(平成25年度 厚生労働省受託)

給水装置に関する構造材質調査等業務 報告書

平成26年3月

公益社団法人 日本水道協会

図1 負圧破壊に関する試験装置例

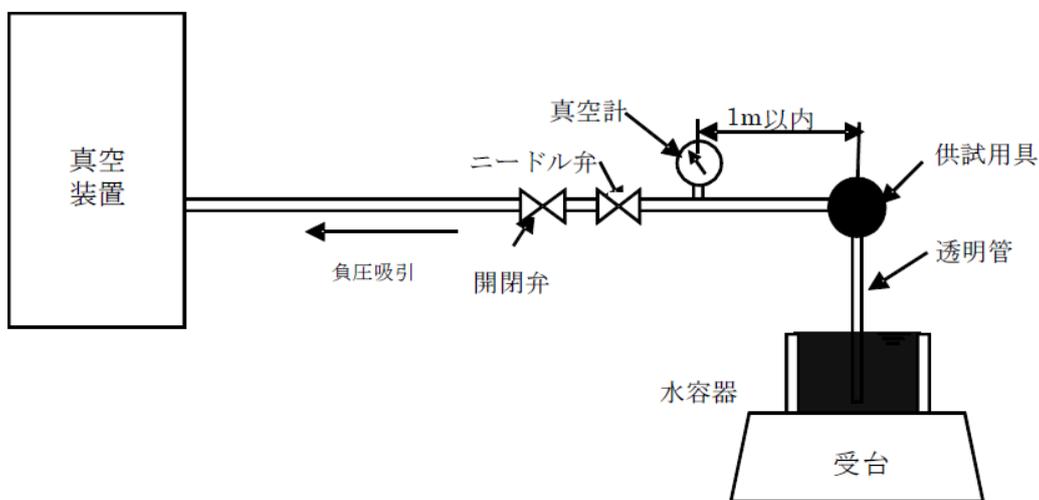
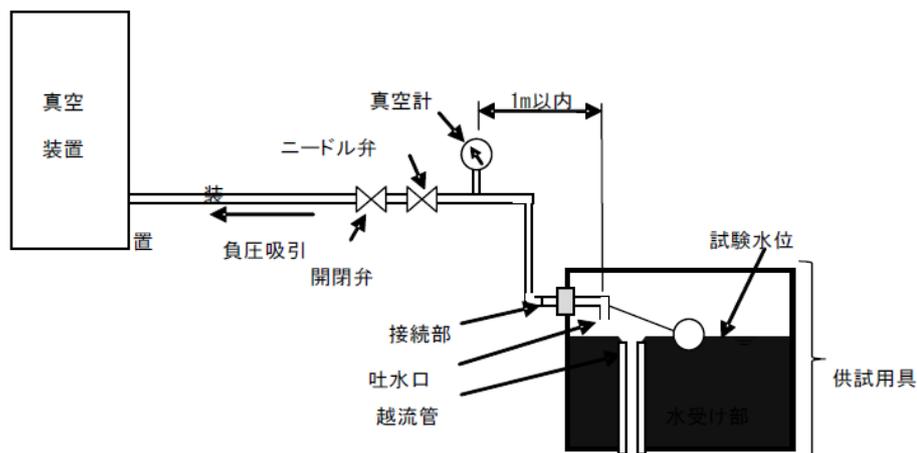
逆止弁と負圧破壊装置を内蔵する給水装置の負圧破壊性能試験は逆止弁が正常に機能していると、負圧破壊性能試験の結果は適合になる。しかし逆止弁は使用中にごみ、さび等の噛み込みにより逆流するおそれがあることから、逆止弁が正しく機能しない場合においても安全性が確保できるような試験方法に変更すべきとの意見がある。

第1回検討委員会では、針金を挟み込む条件を追加した負圧破壊性能試験について事務局から説明するとともに、挟み込む針金の太さについて事務局案を示した。

第2回検討委員会では、関係工業会から針金の太さ等について修正案が示され、ASSE規格やSHASE規格で規定されている針金の太さについて説明を受けた。

第3回検討委員会では、これまでの意見を踏まえた修正案が事務局から提示され、基本的に事務局案で行くことが了承された。

現在、規格化されているASSE、SHASE、JWWA（減圧式逆流防止器）の規格では、針金の挟み込み試験が規定されていることから、負圧破壊性能試験に針金を挟み込む条件を追加すると結論が出された。

- (2) 真空計は日本工業規格 B7505—1 号（平成 19 年）に規定するブルドン管圧力計又はこれと同等以上の精度を有するものを用いる。
- (3) 真空計の取付位置は、供試用具から流入側に 1m 以内とする。
- (4) 供試用具から真空計までの配管の呼び径は、供試用具の呼び径と同一とする。
- (5) バキュームブレーカ、減圧式逆流防止器又は負圧破壊装置を内部に備えた給水用具の吐水口に透明管を取り付ける場合は、気密性を十分に確保する。
- (6) バキュームブレーカの試験においては、当該バキュームブレーカの下端又は逆流防止機能が働く位置から水面までの垂直距離が 150mm となるように供試器具を取り付ける。
- このとき、弁座と弁体の間等、逆流を妨げる部分に表 1 の針金を挟み込み試験を実施する。
- (7) 減圧式逆流防止器の試験においては、当該減圧式逆流防止器の逃し弁の排水口の下端から水面までの垂直距離が 150mm となるように供試器具を取り付ける。
- (8) 負圧破壊装置を内部に備えた給水用具の試験においては、吸気口に接続している管と流入管の接続部分の最下端又は吸気口の下端のうち、いずれか低い点（バキュームブレーカを内部に備えた給水用具にあつては、当該バキュームブレーカの逆流防止機能が働く位置）から水面までの垂直距離が当該供試用具の仕様に応じた距離となるように透明管を取り付ける。
- このとき、内部に逆流を妨げる機構又は、バキュームブレーカを内部に備えた給水用具にあつては、弁座と弁体の間等、逆流を妨げる部分に表 1 の針金を挟み込み試験を実施する。
- (9) 水受け部と吐水口が一体の構造であり、かつ、水受け部の越流面と吐水口の間が分離されていることにより水の逆流を防止する構造の給水用具（以下「吐水口一体型給水用具」という。）の試験においては、次の図 2 に示すような試験装置を用い、吐水口と水受け部の水面との間に透明管を取り付けない。

製品の呼び径	13(15)*	20	25	30(32)	40	50	65	75(80)
針金の標準線径(mm)	0.80 以上	1.00 以上	1.20 以上	1.40 以上	1.60 以上	2.00 以上	2.30 以上	2.90 以上

図 太陽熱給湯システム設置例

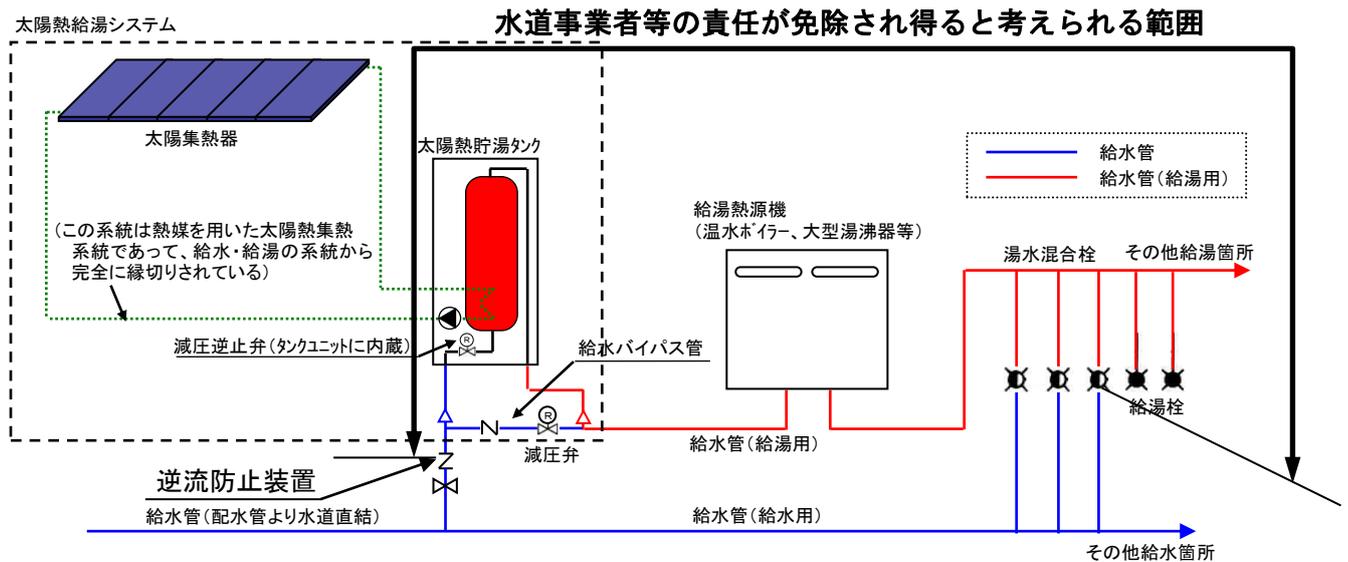
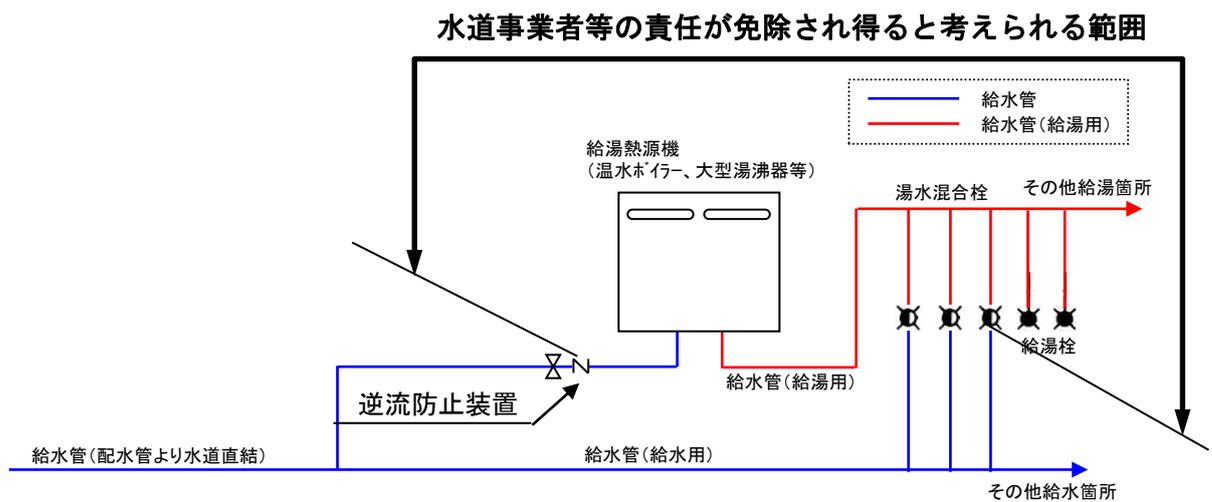
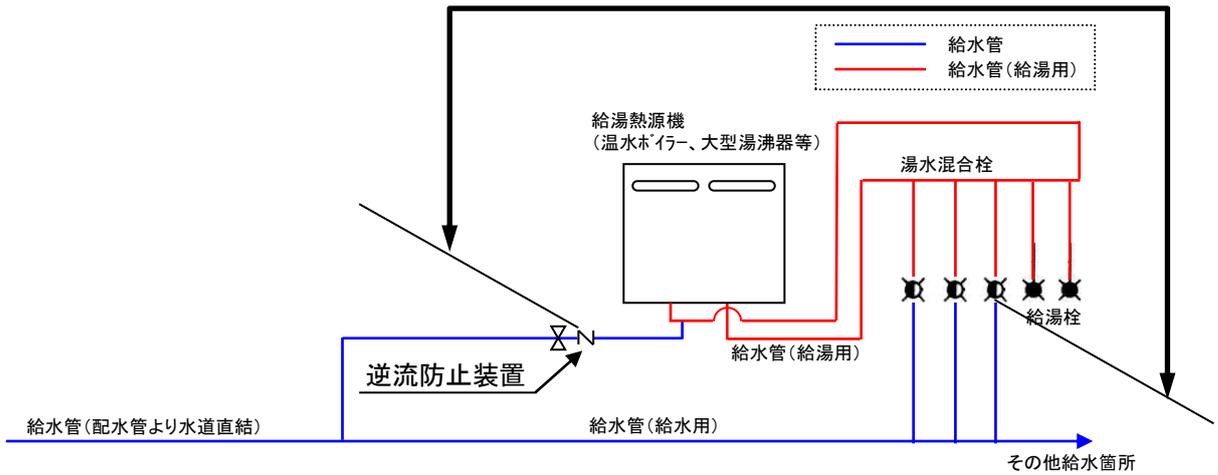
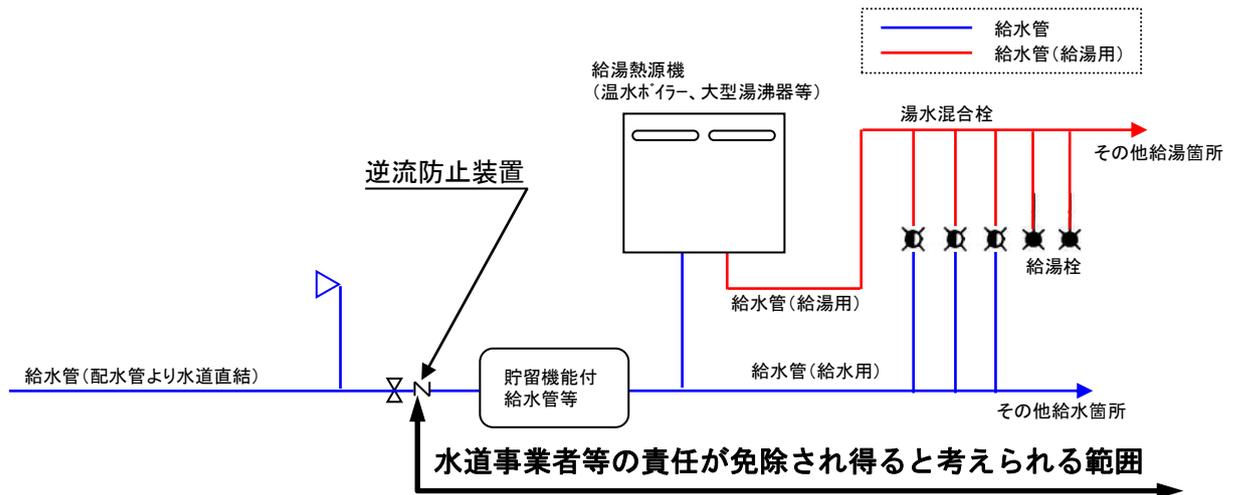
給湯器の一次側に設置する太陽熱給湯システムの設置について、太陽熱給湯システム設置のために設けるバイパス配管の設置を含め、水道事業者により取扱いに差異があり、関係法令の解釈等について整理が必要との意見がある。

第1回検討委員会では、太陽熱給湯システムについての課題が議論され、水が滞留する可能性や逆流防止の必要性について検討が必要とされた。また、共通の課題をもつ配管事例として、給湯循環システムと貯留機能付給水管があることが確認された。事務局から太陽熱給湯システム等の取扱いについてアンケート調査の提案があり第2回検討委員会で報告を受けることとなった。

第2回検討委員会では、事務局からアンケート結果の報告を行い、その結果を踏まえ論点を①逆流防止給水用具の設置基準をどのようにするのか、②水道事業者が負うべき水質責任の区分をどう考えるのか、の二点に絞って検討することとされ、その二点について議論が行われた。

第3回検討委員会では、事務局から第2回検討委員会での意見を踏まえた逆流防止給水用具の設置基準案と水道事業者等の水質責任が免除され得ると考えられる範囲の案を示し、議論が行われた。

審議の結果、第3回検討委員会で示された事務局案が了承された。

厚生労働省からは、課長通知に盛り込む事項として、①逆流防止装置の設置の義務化、②水道水の滞留をおこさないための現場施工における留意点、③法律の解釈として「当該給水装置以外の水管その他の設備」ではなく、給水装置であること、④事務局案で示した水道事業者等の水質責任が免除され得ると考えられる範囲の水質の変化については、使用者側の責任であることの明示、の四点が挙げられた。

意図的に水道水の水温や残留塩素の量を変化させる給水用具、水道水を貯留する機能を有する給水用具を設置する場合は、それらの給水用具又は給水システムの一次側に逆流防止装置を設置することとし、新たな課長通知を出す。

水道法逐条解説の記述、「これらの給水用具を通じて給水される水の水質の変化については、水道事業者等の責任は免除され得ると考えられる。」についての考え方を統一し、意図的に水道水質を改変させる給水用具等（水温や残留塩素の量を変化させる給水用具、並びに水道水を貯留する機能を有する給水用具を含む）を設置する場合、当該給水用具等の上流側に設置する逆流防止給水用具の下流側の水については水道事業者等の責任が免除され得ると考えられる範囲であることを明確にする。

* 逆流防止装置の設置については、次年度以降の検討委員会で継続して審議する。（「4-2 逆流防止装置の判断基準の明確化」参照。次ページ「図 給湯循環システム設置例」及び「図 貯留機能付給水管等設置例」において同じ。）

図1 負圧破壊に関する試験装置例

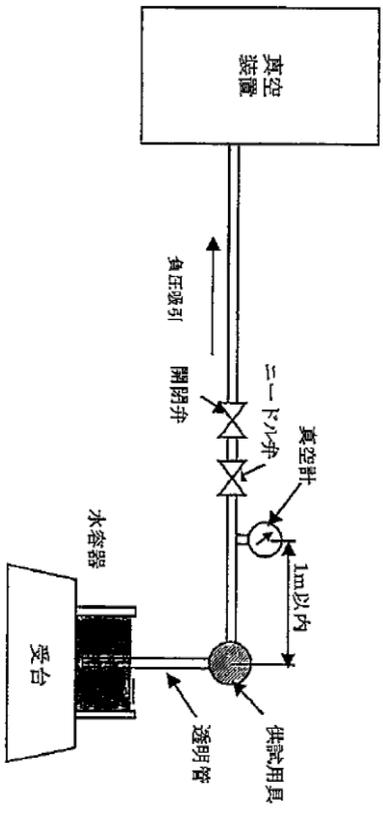
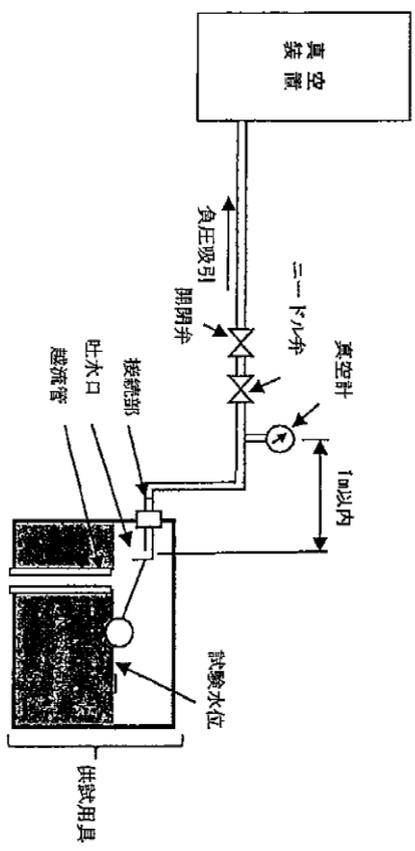
既存の告示に記載されている図では、試験圧力の確認のための真空計を他の真空計と誤解される可能性があるため、誤解が生じないように記載方法を改善すべきであるとの意見があった。

図1-1 改正後の基準省令における耐圧性能試験水圧の例

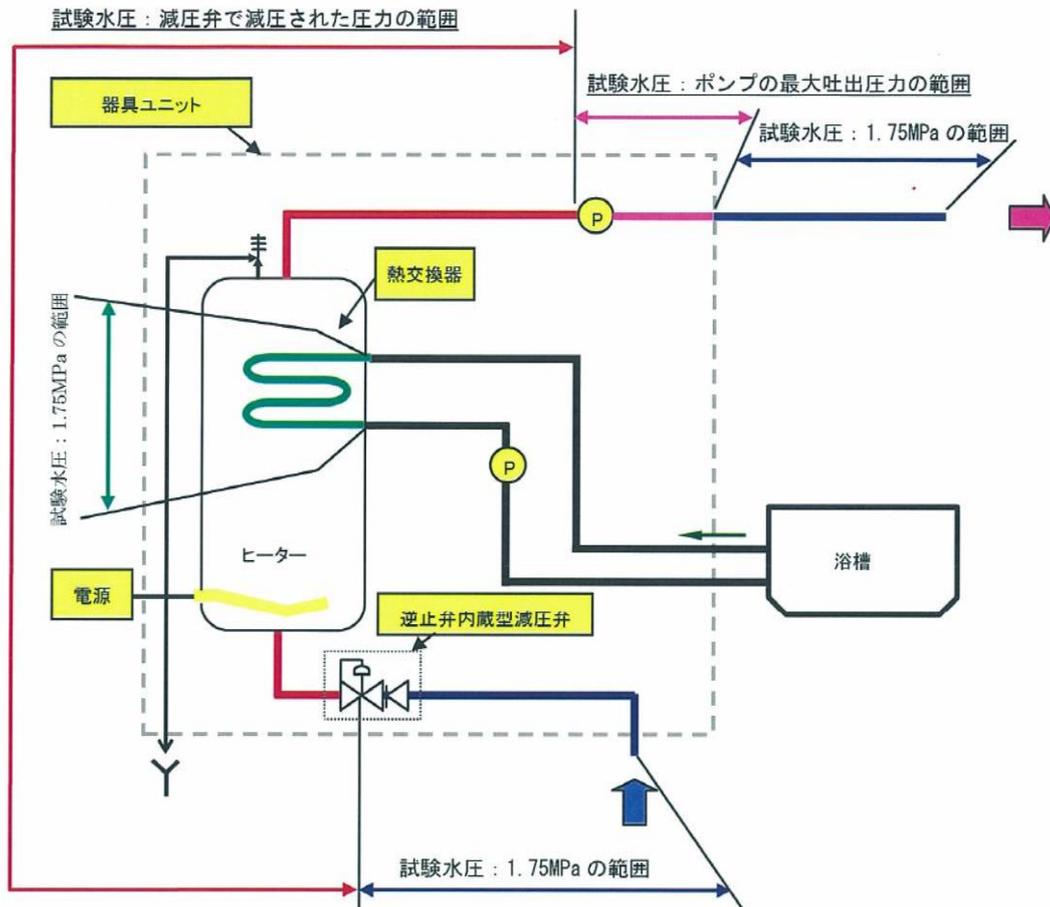
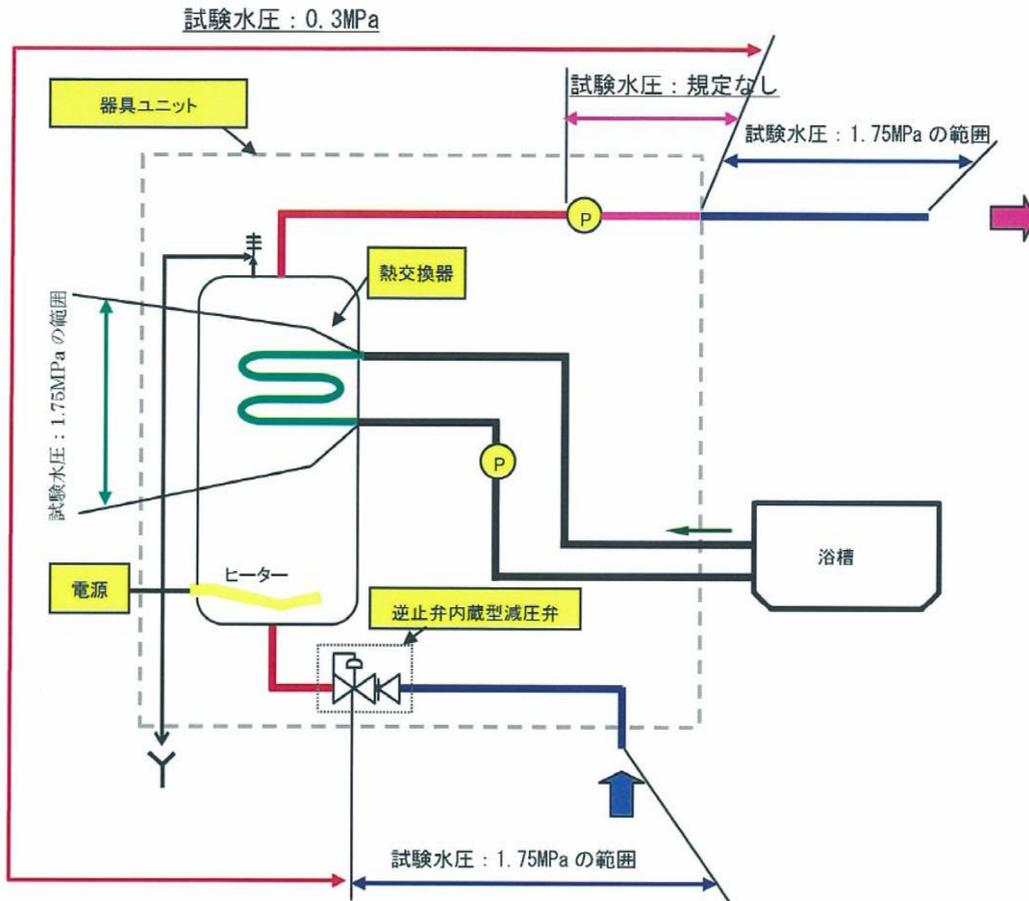
なお、当該規定は減圧弁の下流側と上流側ごとに分けて耐圧性能試験を実施することを妨げるものではない。（別添図 1-1、図 1-2 参照）

図2 吐水口空間を有する給水用具における確保すべき垂直距離の測定位置

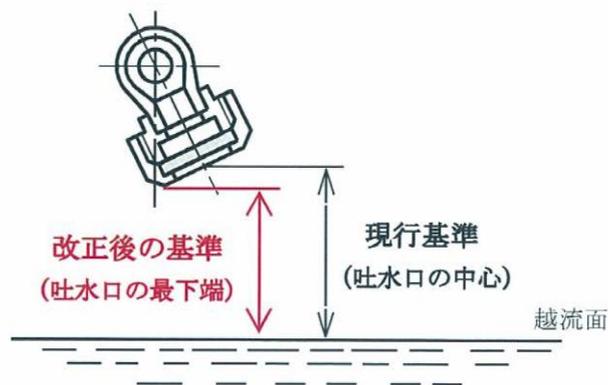
- ア. 吐水口空間を有する給水装置の基準を、「越流面から吐水口の中心までの垂直距離」から「越流面から吐水口の最下端までの垂直距離」に変更する。このため、これまで吐水口の切り込み部分の上端を吐水口の位置としていた給水用具にあっても吐水口の最下端が基準の位置となる。なお、この基準に適合する場合は、第5条第1項第1号に規定する負圧破壊性能試験は省略できる。また、当該基準の改正については、製品開発等の対応に時間を要するため、平成25年10月1日からの施行とする。(別添図2参照)

図3 バキュームブレーカの負圧破壊性能試験取り付け例

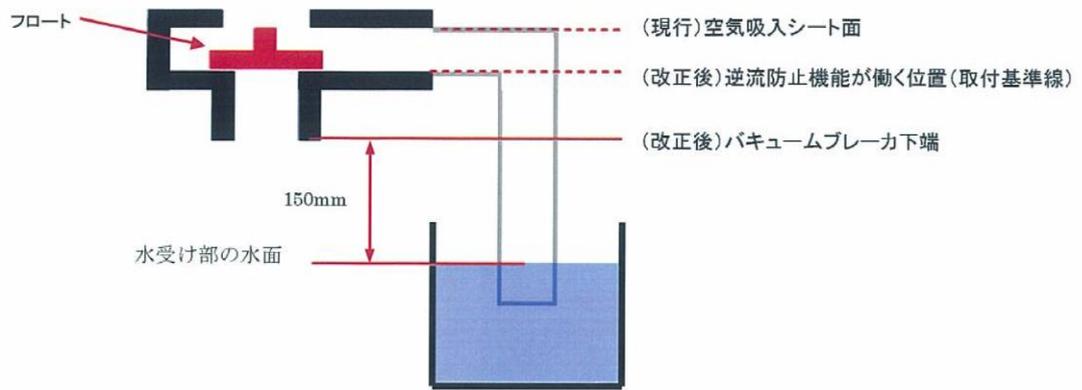
- イ. バキュームブレーカの負圧破壊性能試験においては、空気吸入シート面から水受け部の水面までの垂直距離が150ミリメートルとなるよう供試器具を取り付けることとしていた。しかし、内部の空気吸入シート面を外観から判断することは困難であることから、バキュームブレーカの下端又は逆流防止機能が働く位置(取付基準線)から水面までの垂直距離が150ミリメートルとなるよう供試器具を取り付けることに変更した。(別添図3参照)

図4 減圧式逆流防止器の負圧破壊性能試験の取り付け例

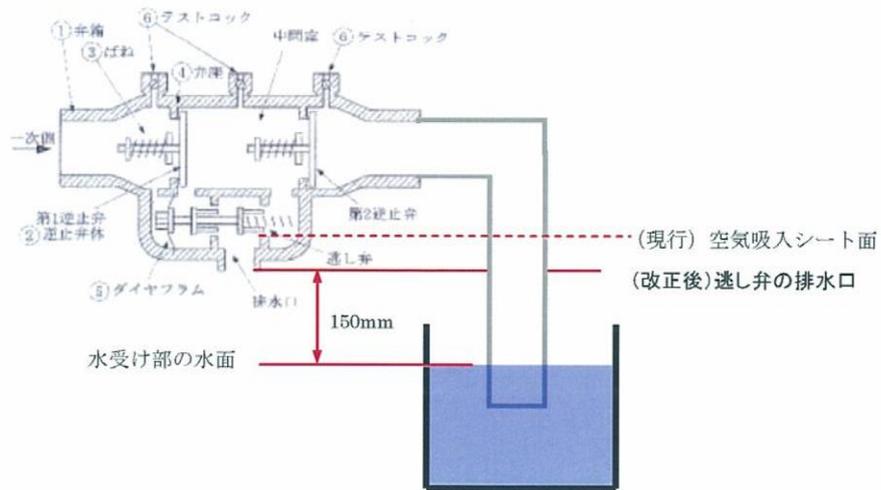
- ウ. 減圧式逆流防止器の負圧破壊性能試験においても、内部の空気吸入シート面を外観から判断することは困難であることから、逃し弁の排水口の下端から水面までの垂直距離に基準を変更し、その垂直距離が150ミリメートルとなるよう供試器具を取り付けることとした。(別添図4参照)
- エ. バキュームブレーカを内部に備えた給水用具にあつては、バキュームブレーカの下端又は取付基準線の位置を判断することが困難であることから、逆流防止機能が働く位置から水受け部の水面までの垂直距離に基準を変更した。ここでいう逆流防止機能が働く位置とは、逆流防止機能を果たす弁のシート面である。

図5-2 改正後の吸気による負圧破壊装置の負圧破壊性能試験の基準

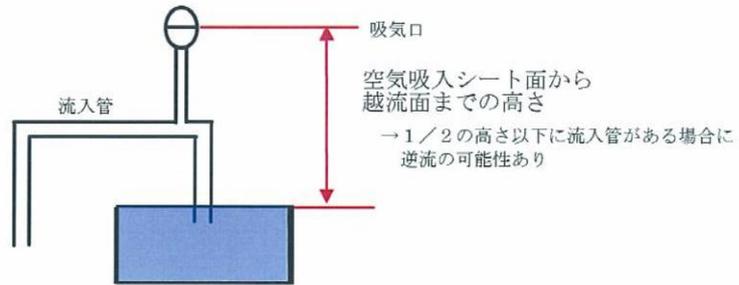
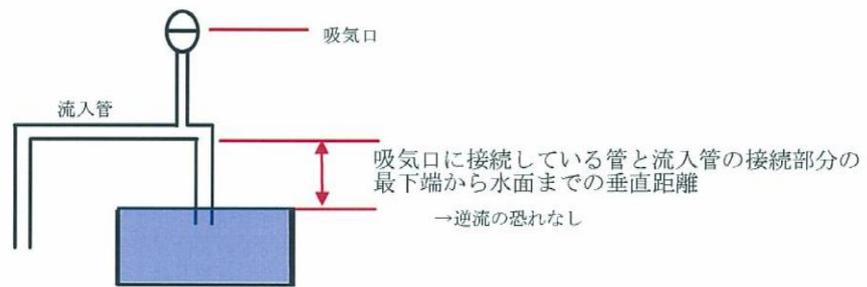
- オ. バキュームブレーカ以外の負圧破壊装置を内部に備えた給水用具にあつては、吸気口に接続している管と流入管の接続部分の最下端又は吸気口の最下端のうち、いずれか低い点から水面までの距離を判断基準とした。(別添図5-1、図5-2参照)
- カ. ダイアフラム式のボールタップ等、負圧破壊装置を内部に備え、止水するために一次側圧力を利用する給水用具において、その用具の構造によっては止水機構の弁が全

1 太陽熱給湯システムの概念図

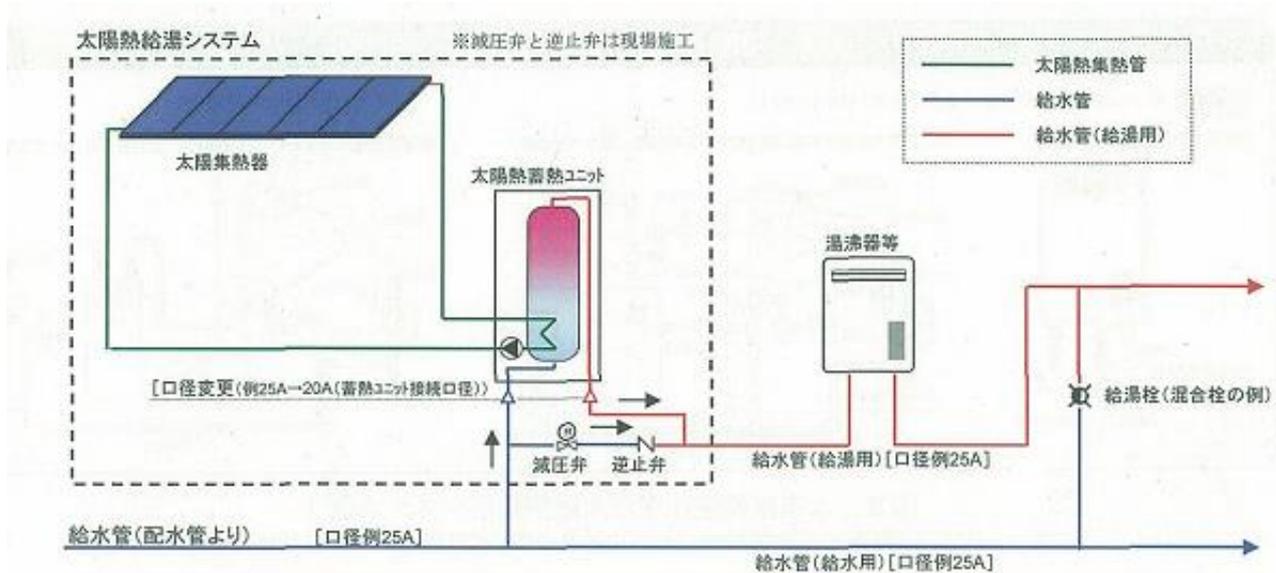
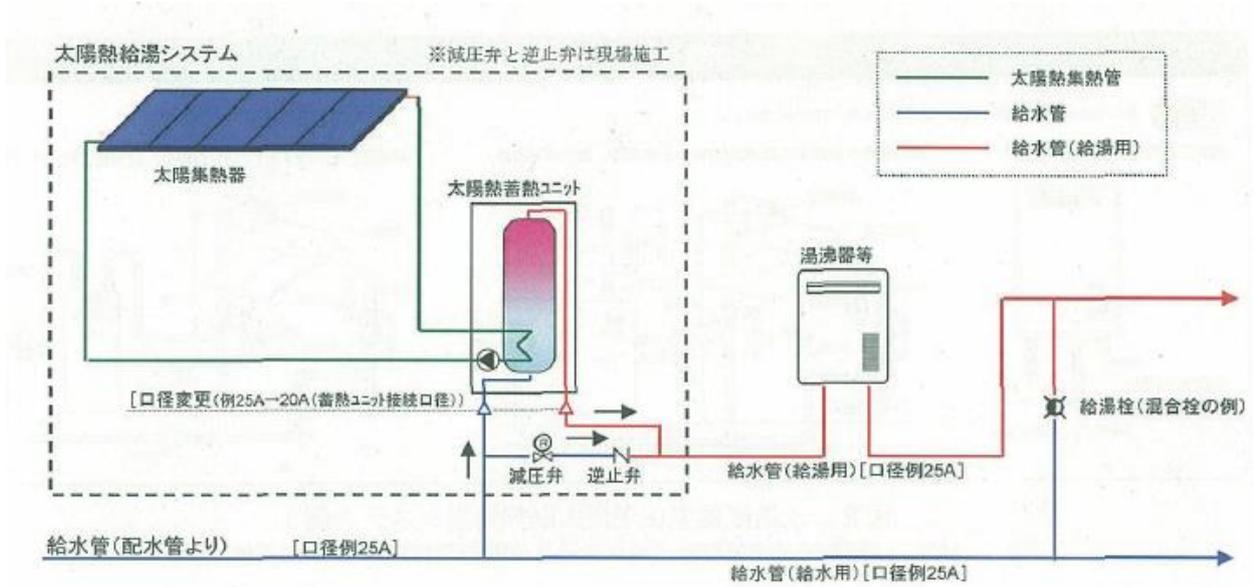
- ・バイパス配管をクロスコネクションと捕らえ認めない。理由として、ユニットを通過することによって水質等になんらかの変化が生じているものと考えられるため。
ただし、ユニット内でバイパスが組まれ、給水装置の構造・材質基準の適合品である場合は、認めざるを得ない。
- ・当事業体では特殊器具の取扱い基準において、特殊器具の取付箇所の上流側に止水栓と逆流防止器具を設けることとしている。また、湯沸器等から出た湯水と給水管を直結してはならないとしており、本件の場合は認めることはできません。
- ・当事業体における給湯配管と給水管の接続については、給水装置の末端に設置する湯水混合水栓又はミキシングバルブによる接続しか認めておらず、現場にて三方弁やミキシングバルブにより接続し、減圧弁及び逆止弁を設置する工事は認めておりません。ただし、上図のような構造が、ユニットとして認証登録されているものは設置を認めざるを得ないため、認めております。
- ・太陽熱給湯システムの概念図によると、配水管の断水時に生じる負圧により、太陽熱蓄熱ユニット内の熱湯が配水管へ逆流する構造となっていること。
- ・蓄熱ユニットへの流入管と流出管がバイパス配管で接続されており、逆止弁が故障した場合に配水管へ逆流する構造となっていること。
- ・長期間使用しなかった場合に蓄熱ユニット内で水質劣化を起こす恐れがあり、使用している場合でもユニット内で滞留している恐れがあること。

しかしながら、概念図を見る限りでは、破線で囲まれた部分が1ユニットとしての製品ではなく、バイパス管に設置される減圧弁と逆止弁等は現場施工により設置されるものと想定できることから、施工不良も考えられること、また、バイパス管路内の水が停滞する可能性もあることから、太陽熱給湯システム（破線で囲んだ部分）の上流側に減圧式逆流防止器の設置の指導が必要と考えます。

- 1 加熱等を伴う給水用具の水質については、水道事業者の責任が免除され得ると考えられるが、一定の水を貯留する太陽熱蓄熱ユニットを有していること、また、バイパス配管については、湯の使用量が一定以上増加した場合の補助給水用としていることから、
 - ① 太陽熱給湯システムと給水管の接続部には、逆止弁設置などの適切な逆流防止措置が必要である。
 - ② 太陽熱蓄熱ユニットの貯留量は、使用量に対して過大でないこと。
 - ③ 太陽熱給湯システムのバイパス配管は、太陽熱蓄熱ユニットに近接して配管すること。また、一定時間毎に強制的に水を流すなど、停滞水を生じない措置が必要である。
 - ④ 太陽熱給湯システムが労働安全衛生法の規定に該当する場合は、減圧弁、安全弁等の措置が必要である。
- 2 概念図の「太陽熱給湯システム」は、減圧弁・逆止弁を設置するバイパス配管が重要な要素と考えられるが、個々の材料が基準適合を受けている場合でも、配管状況によっては事業者ごとの対応が変わることが想定されることから、「バイパス配管を含んだ太陽熱給湯システム」として認証が必要である。
- 3 貯留した水道水質に対する念書(確認書)までは求めないが、責任区分を明確にする必要がある。

概念図のようにユニット1次側の給水装置（管）と2次側給水装置の接続を認めない理由はないと考える。ただし、水質が免責され得る給水装置との接続なので、免責範囲を明確にするために逆流防止装置（基準適合品）を設置することを指導する。

東京都における給湯配管と給水管の接続については、給水装置の末端に設置する湯水混合水栓又はミキシングバルブによる接続しか認めておらず、現場にて三方弁やミキシングバルブにより接続し、減圧弁及び逆止弁を設置する工事は認めておりません。ただし、上図のような構造が、ユニットとして認証登録されているものは設置を認めざるを得ないため、認めております。

- ・ 太陽熱給湯システムの概念図によると、配水管の断水時に生じる負圧により、太陽熱蓄熱ユニット内の熱湯が配水管へ逆流する構造となっていること。
- ・ 蓄熱ユニットへの流入管と流出管がバイパス配管で接続されており、逆止弁が故障した場合に配水管へ逆流する構造となっていること。
- ・ 長期間使用しなかった場合に蓄熱ユニット内で水質劣化を起こす恐れがあり、使用している場合でもユニット内で滞留している恐れがあること。
